Settore Ecosistema Costiero e Acque

OGGETTO: **S1010** – Procedimento di Verifica di assoggettabilità a VIA sul progetto di "Realizzazione di un parco eolico denominato "Isola del Vento" di potenza complessiva pari a 27 MW nel comune di Isola del Cantone (GE)"
Proponente: Fera S.r.l.
Comunicazione pubblicazione documentazione per avvio fase pubblica del procedimento di verifica di assoggettabilità a VIA ex art. 19 c. 3 D. Lgs. 152/2006 e contestuale richiesta contributo istruttorio ex art. 4, c. 4, DGR n. 107/2018. *Riscontro.*

Fig.3 inquadramento dell'area di intervento rispetto ai corpi idrici caratterizzati nel PTA ed evidenza delle derivazioni idriche da geoportale regionale

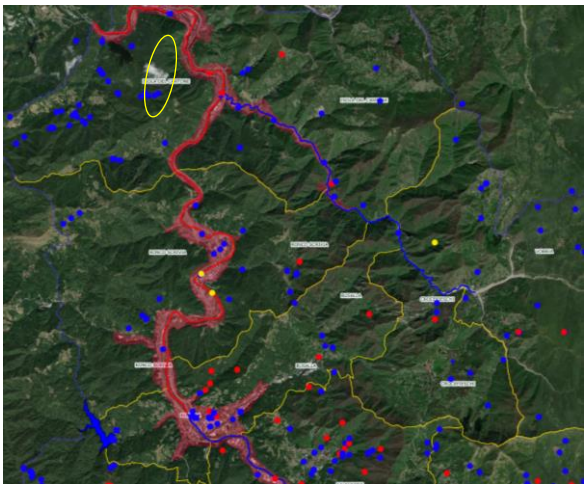
Dal punto di vista del PTA le aree di intervento non interessano direttamente corpi idrici tipizzati, né superficiali, né sotterranei, fatta eccezione per alcuni tratti della linea di connessione elettrica nella parte terminale nei territori dei comuni di Ronco Scrivia e Isola del Cantone, ma la stessa del progetto Popein già autorizzato.

In base al Database regionale, inoltre, nella zona degli aerogeneratori, oggetto del presente procedimento, risultano presenti alcune derivazioni, non ad uso idropotabile, bensì irriguo.

In base a quanto sopra esposto, si ritiene che l'intervento non sia in contrasto con gli obiettivi e le norme del vigente Piano Regionale di Tutela delle Acque.
Sebbene dalla documentazione e dalla verifica cartografica non risultino evidenze di interferenze con derivazioni ad uso potabile, si raccomanda di adottare, durante la fase di cantiere, tutte le precauzioni necessarie per prevenire potenziali interferenze con altre derivazioni ad uso non potabile che risultano presenti nell'area dell'intervento.
